**préalable à la demande d'autorisation au titre de la « loi sur l'eau »**

**MISE A 2x2 VOIES DE LA RCEA/RN70 DU  
TRONCON GENELARD-PALINGES**

**GENELARD et PALINGES**

**RAPPORT DU COMMISSAIRE ENQUÊTEUR**

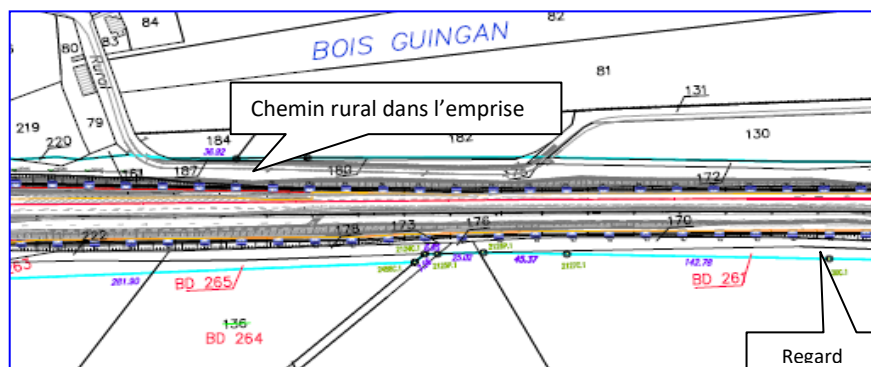
- 2 : « Sur les parcelles BD260 et BD261, il y a un regard d'adduction d'eau communal avec un point d'abreuvement. Le regard est situé sur la parcelle BD261 (domaine public) qui le déplace et comment ? ».

Le commissaire enquêteur souscrit à cette demande qui est également formulée par la mairie de Palinges. Le regard devra donc être déplacé pour en faciliter l'accessibilité.

Ce regard sera déplacé lors des travaux.

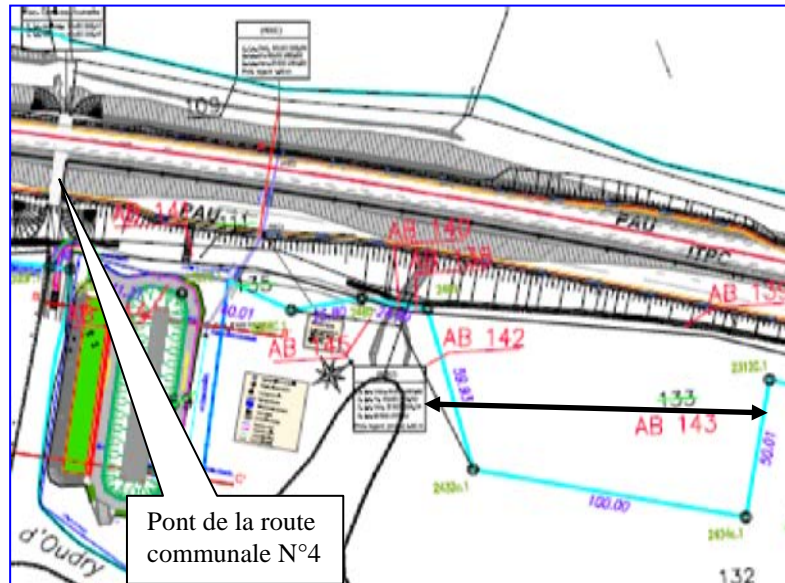
- 4 : « *Sur les parcelles AB132-AB134, il était initialement prévu un bassin en parcelle AB143 qui, semble-t-il, est déplacé en AB144. Que devient la parcelle AB143 ? La nouvelle emprise est-elle indemnisée ?* ».

Cette partie de la parcelle AB143 est déjà intégrée dans l'emprise du projet et contribue à compenser son impact sur les zones humides. Aussi, serait-il regrettable de

la soustraire à ces zones de compensations déjà très difficiles à trouver localement. Il convient de laisser cette emprise en l'état.

La parcelle AB143 sera conservée, car il s'agit d'une zone à forte sensibilité écologique. Elle sera préservée au titre des zones de compensations.

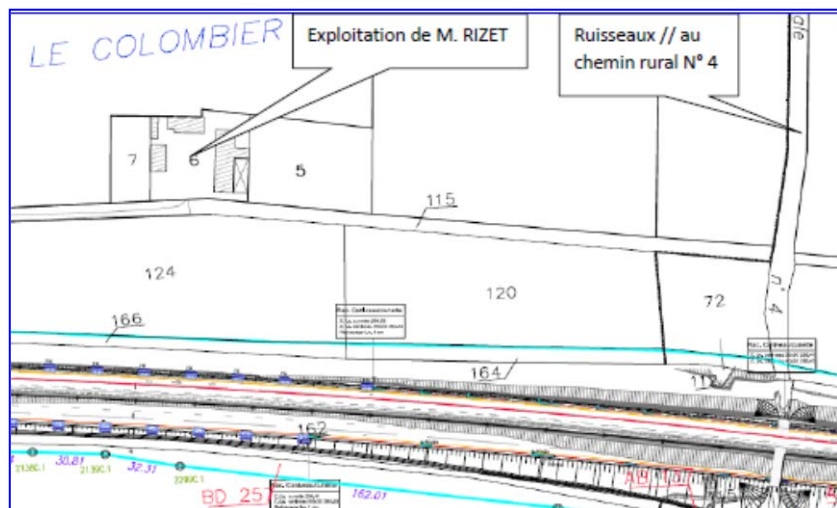
- 2 : « Les 3 ruisseaux parallèles au chemin rural N°4 seront-ils maintenus ou améliorés ? »

Le commissaire enquêteur prend acte de cette réponse. En effet toutes les mesures concernant le maintien ou l'amélioration de l'état des ruisseaux sont détaillées dans le document « Etudes hydrauliques sur la RN 70 » (Annexe 3 du dossier d'enquête publique) qui précise que pour les 12 ouvrages sur les ruisseaux traversant la RCEA, les aménagements consisteront à prolonger ou remplacer les buses existantes. A noter que 2 ouvrages nouveaux seront créés.

Ces ruisseaux seront maintenus, les ouvrages hydrauliques correspondants sont prolongés et dimensionnés pour les crues centennales.

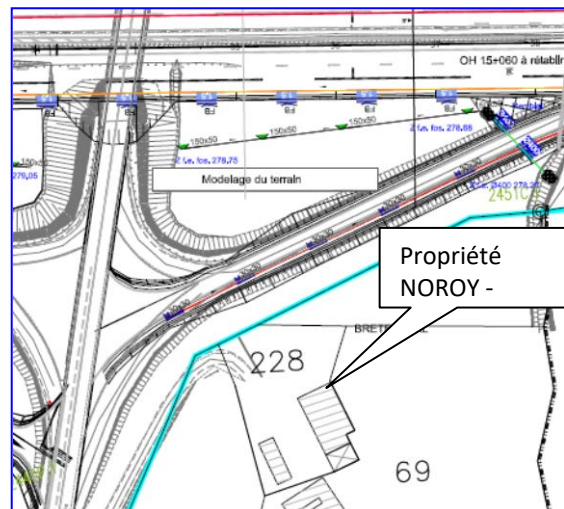
M. **Dominique NOROY** et Mme **Anne-Marie DESBROSSES** demeurant Corcelles à PALINGES signalent « qu'avant 2011 leur propriété était située dans l'emprise de la RCEA » mais « qu'elle était sortie de cette zone dans le dernier tracé » ce qui ne leur permettait plus de « demander une expropriation ».

La modification du tracé rapprochera les voies de circulation de leur maison côté nord et la butte existante risque de disparaître. « Le pont actuel va être reconstruit (il nous protège un peu du bruit » de la route).

Leurs inquiétudes sont relatives au bruit « déjà important actuellement en particulier à cause des poids lourds avec l'augmentation prévisible du trafic de jour et surtout de nuit... Aucun dispositif ne semble prévu pour protéger notre habitation ».

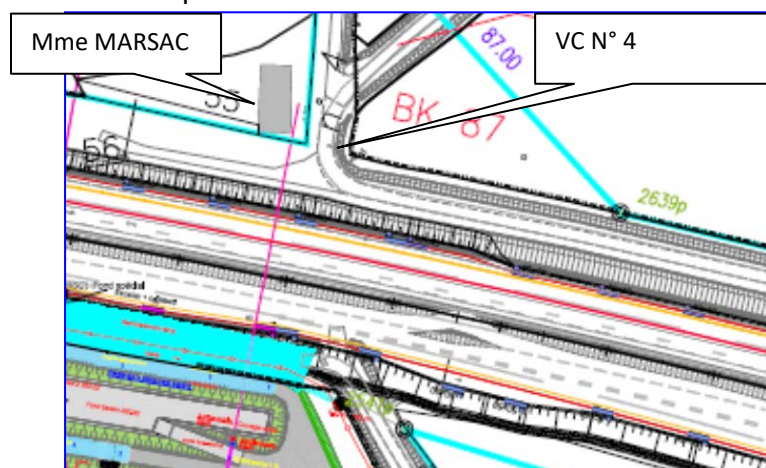
**Mme Laetitia MARSAC** demeurant Valtreize à Gévelard signale que des mesures de bruit ont été récemment réalisées sur sa maison et qu'elle aimerait « *en connaître les résultats* ».

Après consultation des plans « *il semblerait qu'il n'y ait pas de mur antibruit de prévu ; je souhaiterais une protection efficace contre les nuisances qui seront encore plus fortes avec le doublement de la voie : double vitrage et mur antibruit ou talus conséquent* ».
